CONCEPTO TÉCNICO No. 006935 del martes, 17 de septiembre de 2024

PROYECTO: Cesión parcial de los derechos y obligaciones establecidas en la Resolución 1262 de 23 de diciembre de 1997, por medio de la cual se otorgó Licencia Ambiental para el proyecto “Construcción del Sector Sur de la Perimetral de la Sabana en el Tramo Intersección Autopista del Sur - Río Bogotá”, localizado en los municipios de Soacha, Mosquera y Sibaté en el departamento de Cundinamarca y sus modificaciones, de la AGENCIA NACIONAL DE INFRAESTRUCTURA -ANI.

ASUNTO: Concepto Técnico en respuesta al Recurso de Reposición interpuesto contra la Resolución 1305 del 28 de junio de 2024

Figura 5 Zonificación de manejo ambiental para la “Construcción del Sector Sur de la Perimetral de la Sabana en el Tramo Intersección Autopista del Sur - Río Bogotá” para el área general del proyecto.
Fuente: Equipo de Servicios Geoespaciales - ANLA. Generado el 28/08/2024.

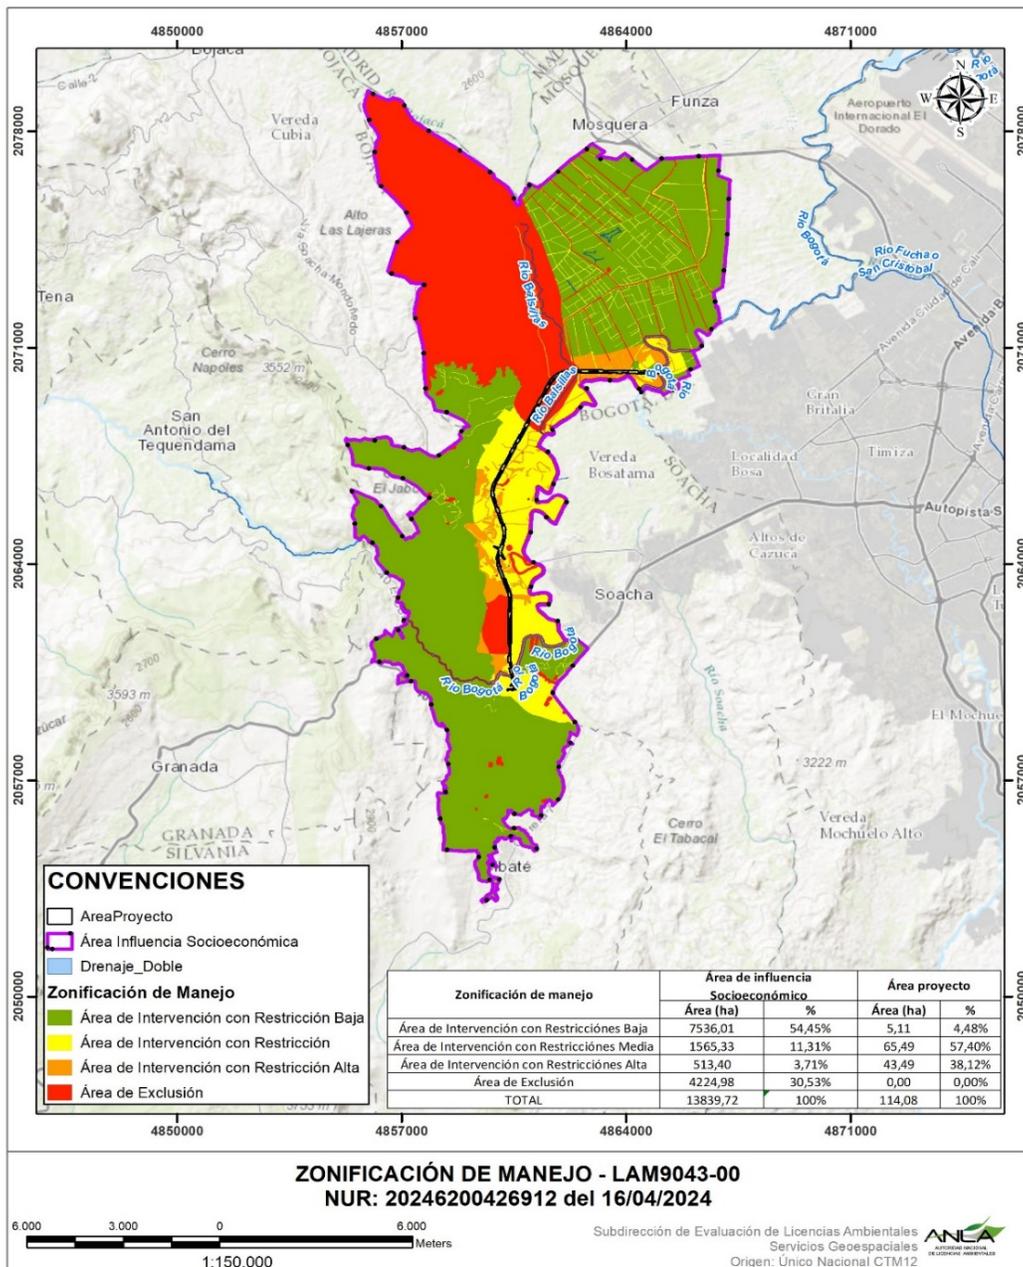
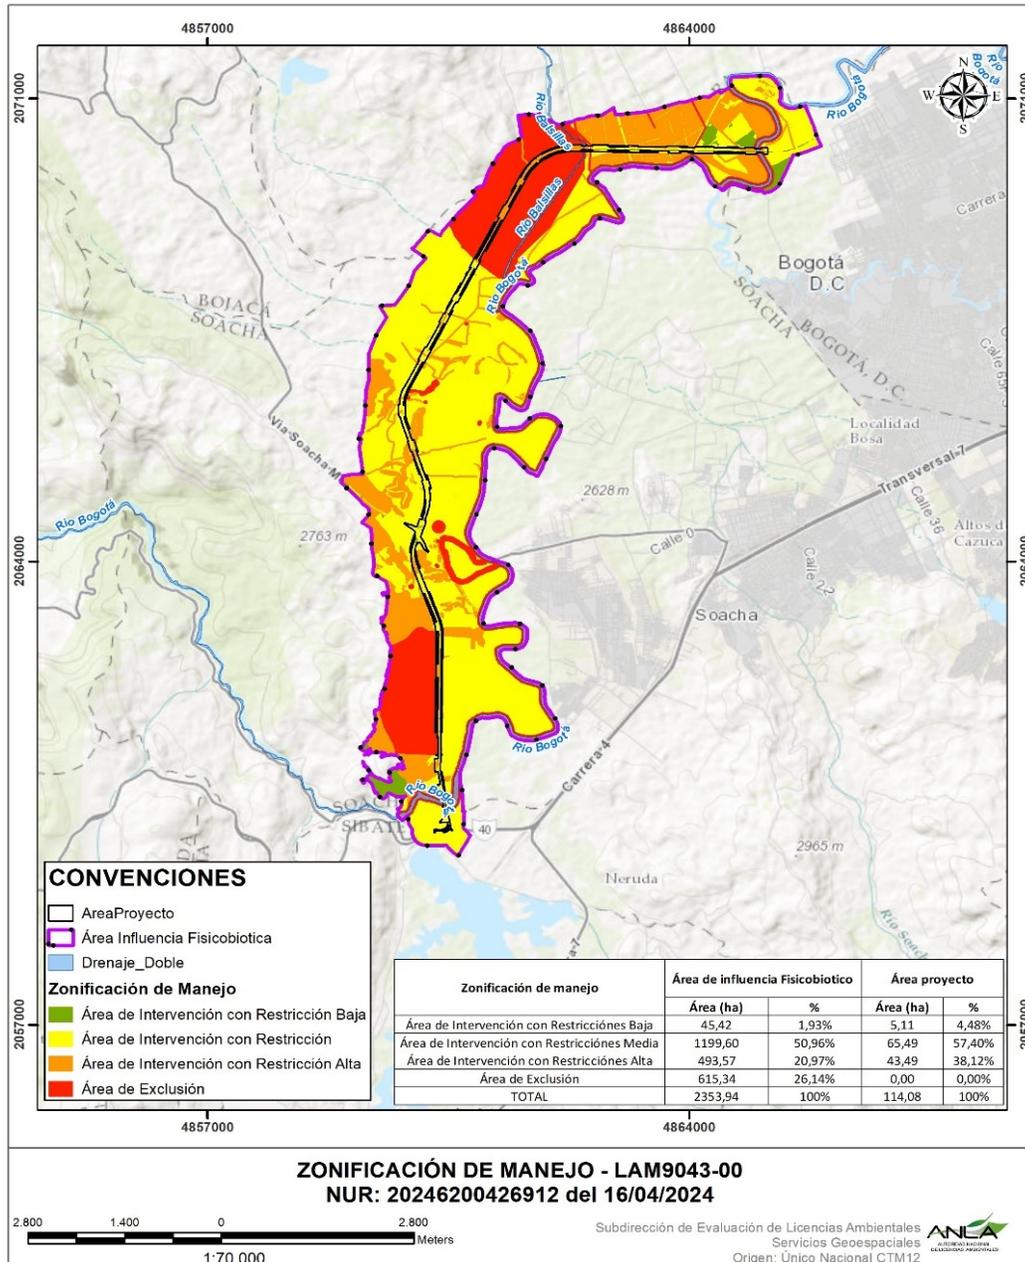
La Zonificación de Manejo Ambiental para el proyecto, debe estar acorde con el área a intervenir, la cual se solicita modificar en el presente recurso. Por tal motivo se debe tener en cuenta la nueva área de intervención del proyecto solicitada y propuesta por la concesionaria la cual corresponde a 115.07 Ha, Por tal razón, solicitamos a la ANLA ajustar la zonificación de manejo ambiental desde el contexto de las zonas del proyecto, su interacción y sensibilidad, con la nueva área de intervención propuesta en el presente recurso, determinando con el análisis de la ANLA, el grado con el cual podrán ser intervenidas.

Con respecto a la Zonificación de Manejo Ambiental del proyecto, el solicitante, manifiesta que debe ser modificada debido a que se solicitó establecer como Área Proyecto 115,07 ha y por lo cual se amplía del área proyecto aceptada en la Modificación de Licencia Ambiental de 108,92 ha.

Por lo anteriormente expuesto, esta Autoridad considera que teniendo en cuenta que en este Concepto técnico establece que se aceptan inclusiones de unas áreas de movilidad y la locación temporal LP18 al Área-Proyecto esto se traduce en 114,088 ha del Área-Proyecto y por tanto, es necesario realizar los ajustes gráficos correspondientes en la Zonificación de Manejo Ambiental, ya que la tabla establecida en el artículo séptimo no sufrirá ninguna variación, ya que los criterios de zonificación no cambian.

A continuación, se presenta las figuras de la zonificación de manejo ambiental ajustada de acuerdo con las consideraciones de esta Autoridad para el proyecto:

Figura 7 Avenida venida Longitudinal de Occidente (ALO) en el PBOT de Mosquera

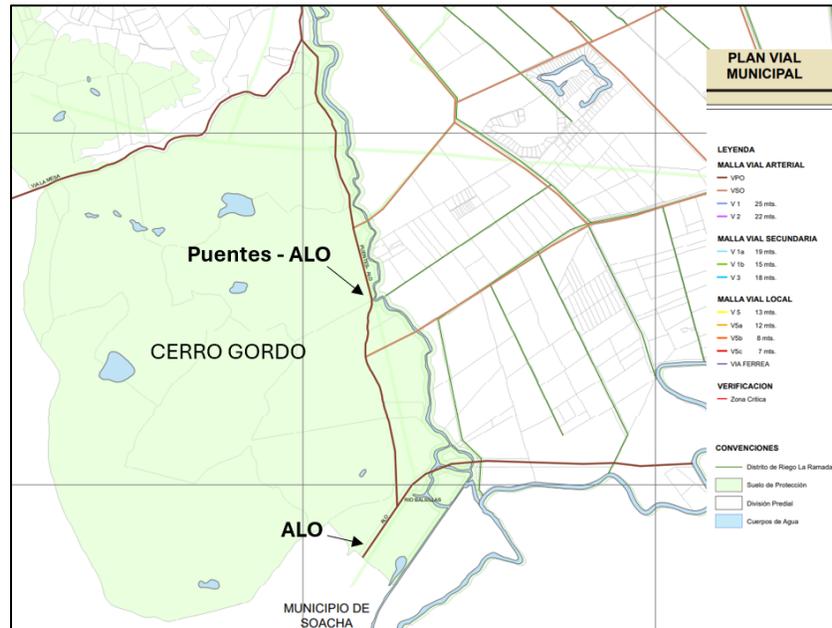
En otras palabras, en el análisis realizado por el equipo evaluador, se puede constatar que existen más de tres (3) lugares donde es posible implementar las medidas necesarias resultantes de los estudios detallados de movilidad que pueden ser obras de conexión y accesibilidad. Un posible lugar se encuentra en el acceso identificado en las siguientes coordenadas geográficas 4.6345 N, 74.2296 W, otro posible lugar es el identificado como el acceso de Albornoz (estos dos últimos accesos caracterizados en el Estudio de Impacto Ambiental dentro del aforo vehicular), y otro puede ser realizado en el acceso ya otorgado en el predio denominado como el de “los González”. Vale la pena aclarar que, si en el diálogo con autoridades regionales, municipales y comunidades se concierta otro punto para realizar las obras de conexión, también es posible realizarlo con tal que se presenten los argumentos técnicos, administrativos y sociales del caso. No obstante, frente a cualquier decisión que se tome, estas obras de conexión deben tener el propósito de corregir o mitigar el impacto que se produce al cerrar la vía para la conexión de las comunidades con la ALO Sur en términos vehiculares, no peatonales.

En la misma línea, cuando el requerimiento pide tener “articulación y contribución del proyecto vial, en relación con la gestión y materialización de los planes de movilidad local y regional, entre estos, el Plan Básico de Ordenamiento Territorial del municipio de Mosquera”, la obligación busca que esta decisión sobre la ejecución de obras de conexión y accesibilidad tenga en cuenta los diferentes planes institucionales y administrativos previstos en el área correspondiente, en particular, el Plan Básico de Ordenamiento Territorial -PBOT-. Por ejemplo, como se puede ver en la imagen, el equipo evaluador ambiental encontró que, en el PBOT, el Municipio de Mosquera ya tiene proyectado una vía que se conectara con la ALO Sur, denominada como “Conexión Los Puentes – ALO” y es incluida en el Plan Vial Municipal, adoptado mediante Artículo 42 y 48 del Acuerdo 32 de 2013.
